Dotyczy: *Postępowania o udzielenia zamówienia publicznego prowadzonego w trybie przetargu nieograniczonego pn. **Przebudowa drogi nr 106973 L w Zemborzycach Podleśnych***

Gmina Konopnica informuje, że na podstawie art. 38 ust. 1 ustawy Prawo zamówień publicznych wpłynęło zapytanie dotyczące zapisów w SIWZ, o niżej podanej treści;

Szczegół posadowienia przepustu rurowego o śr. 60cm

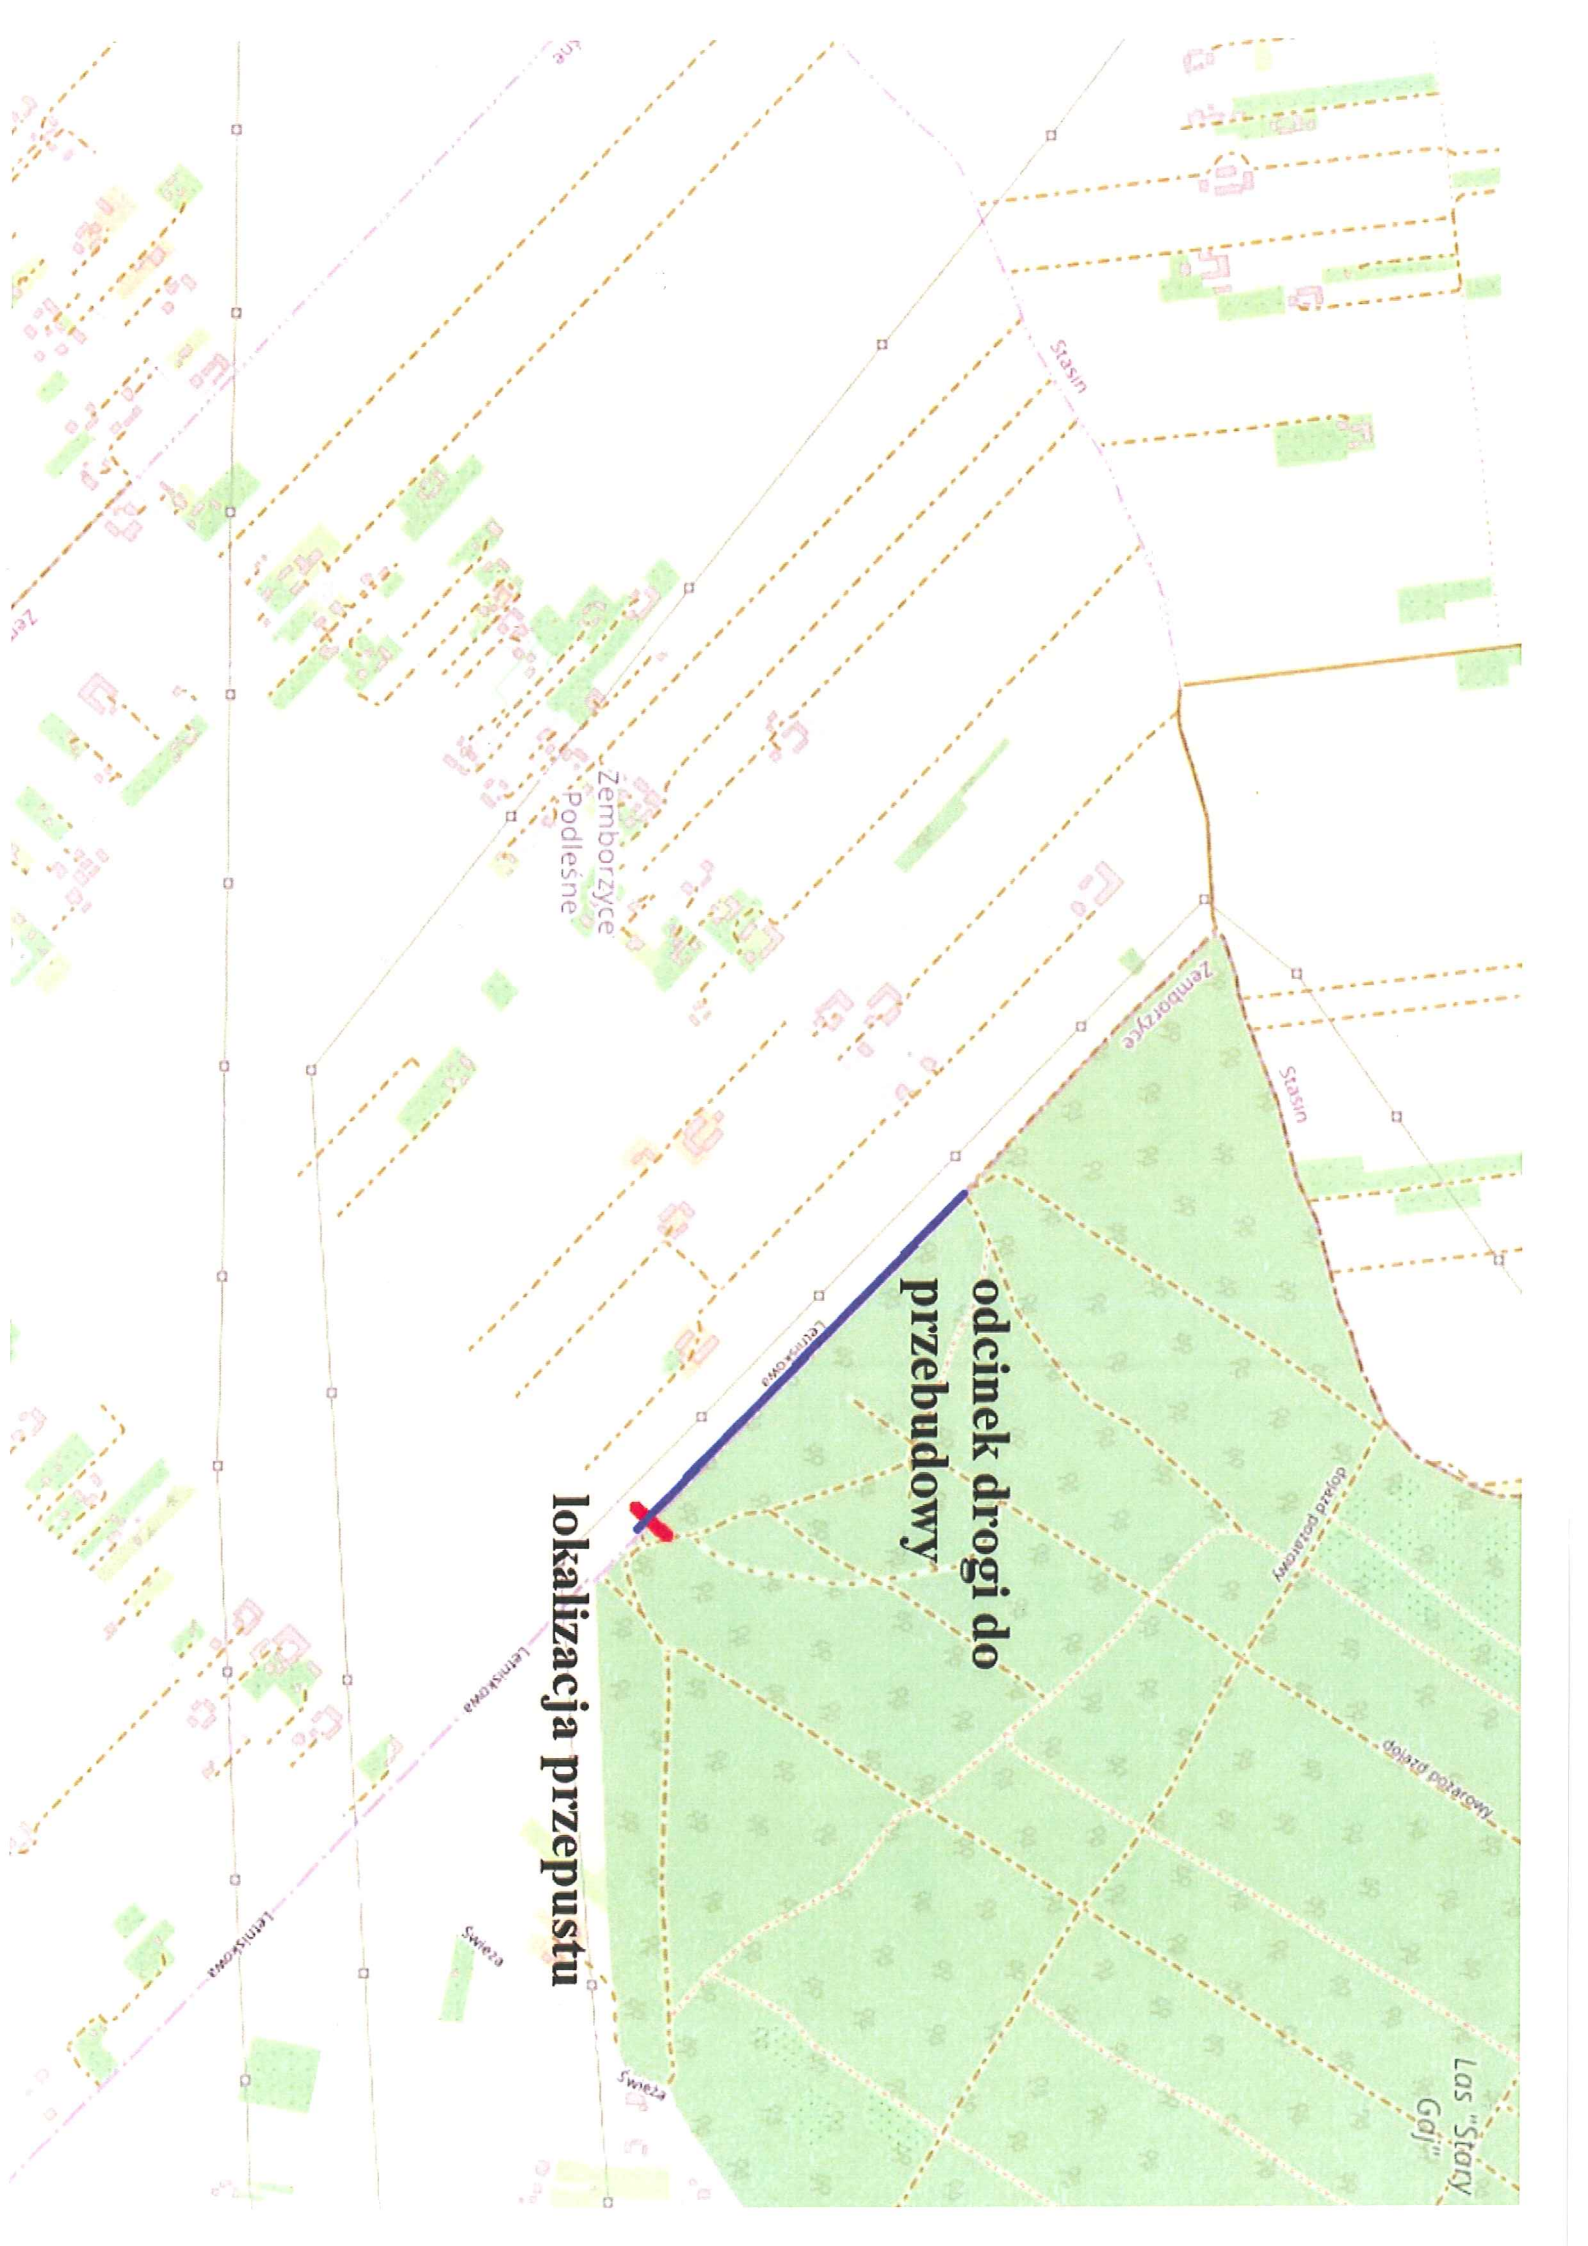
2. Prosimy o udostępnienie szczegółu konstrukcyjnego przepustu o średnicy 60 cm pod koroną drogi.
ODPOWIEDŹ: *Poniżej w załączeniu szczegóły konstrukcyjne przepustu.*
